710 - INSP  
 ISO/IEC 17020  
 Origineel verslag

## Verkoop [Afd 8.4.2]

Verslagnummer:  
 32/04062025/47697/52632/1

Inspectie adres: Kuilstraat 155, 9420 Erpe-Mere  
 (België)

## Elektrisch bord

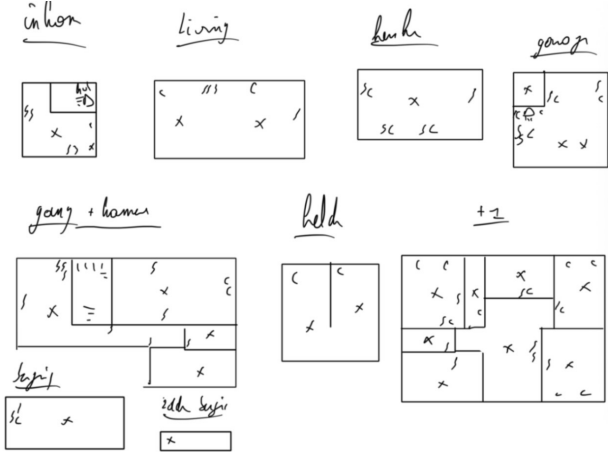
- Het verdeelbord is onvoldoende gemarkeerd. Individuele markering, voedingsspanning en/of gevarendriehoek ontbreken. - oAfd 3.1.3.3; Afd 9.4.1
- Er ontbreken afdekplaatjes in het elektrisch bord. - Afd 5.2.6; oAfd 4.2.2.3

- Het eendraadsschema en situatieplan zijn niet aanwezig. - oAfd 3.1.2.1
- De houders van de penautomaten zijn niet uitgerust met een kaliberstuk. - oAfd 5.3.5.5.a

- De sectiegrootte van de overbruggingen in de borden is niet aangepast aan de grootte van de beveiliging tegen overstromen. - oAfd 4.4.1.5
- Een differentieelstroombeschermingsinrichting van hoge of zeer hoge gevoeligheid beschermt niet zoals het zou moeten de circuits waar water aanwezig is. (factor van externe invloeden AD2 of meer); - oAfd 4.2.4.3.b ; oAfd 5.3.5.3
